ATA DE PROPOSTAS
Prefeitura Municipal de Chapadinhã
Prefeitura Municipal de Chapadinhã
RDC Eletrônico - 009/2023

0001 - Construção de 01 (uma) escola de 01 (uma) sala e demais dependências no Povoado Coroaazinho, município de Chapadinhã

3.0 – ANÁLISE DA REPROGRAMAÇÃO

Imagem 02. Projeto arquitetônico – Planta Baixa – reprogramado do projeto com área construída de 73,08m²; projeto arquitetônico com as devidas alterações e dimensionamento.

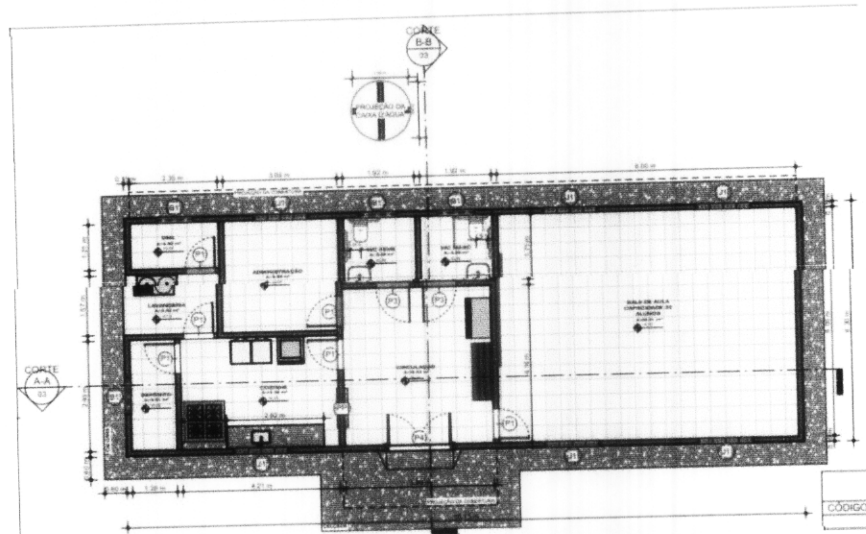
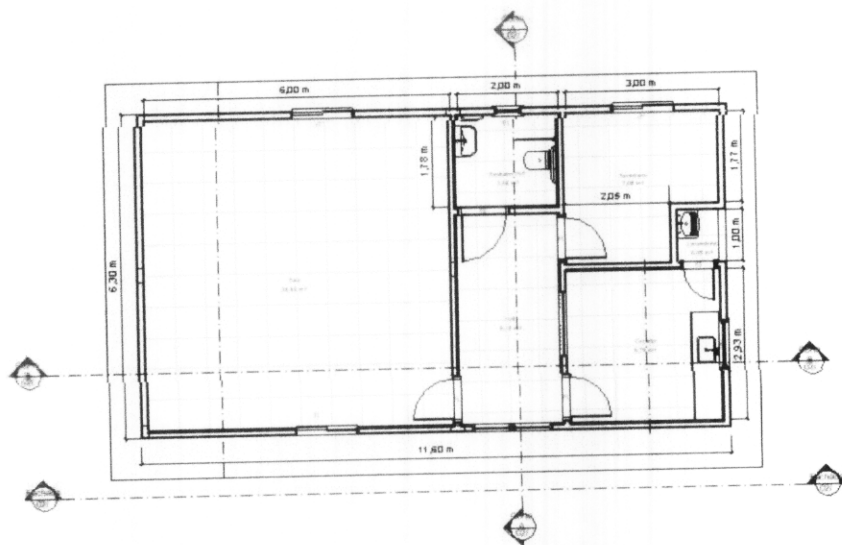
O referido processo se justificou na solicitação via ofício da **SECRETARIA DE EDUCAÇÃO (SEMED)** havendo a necessidade de alteração no projeto arquitetônico gerando uma reprogramação da obra; onde a referida área construída era determinado no projeto licitado uma área de 114,37m² no valor estimado de R\$: 272.363,71 (duzentos e setenta e dois mil e trezentos e sessenta e três reais e setenta e um centavos); devido às alterações solicitadas houve uma diminuição da área construída; ficando no valor 73,08m² no valor estimado de R\$: 202.086,65 (duzentos e dois mil e oitenta e seis reais e sessenta e cinco centavos), como mostra na imagem anexada abaixo da planta baixa.

Imagem 01. Projeto arquitetônico com área construída de 114,37m², contrato N° 168/2023; Planta baixa da escola de 01 sala e demais dependência, situado no Povoado Coroatazinho, zona rural do município de Chapadinha-MA.

Imagem 05: acréscimo de alvenaria, bancada de granito e porta para armários

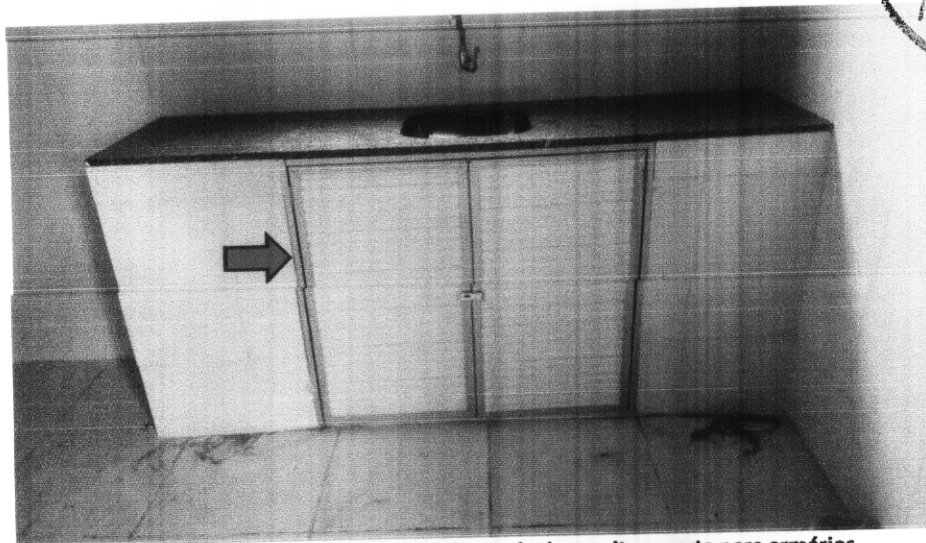
Além disso, os referidos aumentos de quantitativos também estão relacionados à fatos que apesar de anteriores à contratação, somente foram revelados durante a execução do contrato, demandando também a alteração da planilha contratual para a possibilitar o adequado cumprimento do objeto contratual e, consequentemente, do interesse público. Diante das ocorrências, foi identificado carência de alguns itens não incluso na planilha, havendo a necessidade de **adicionar** itens novo, como:
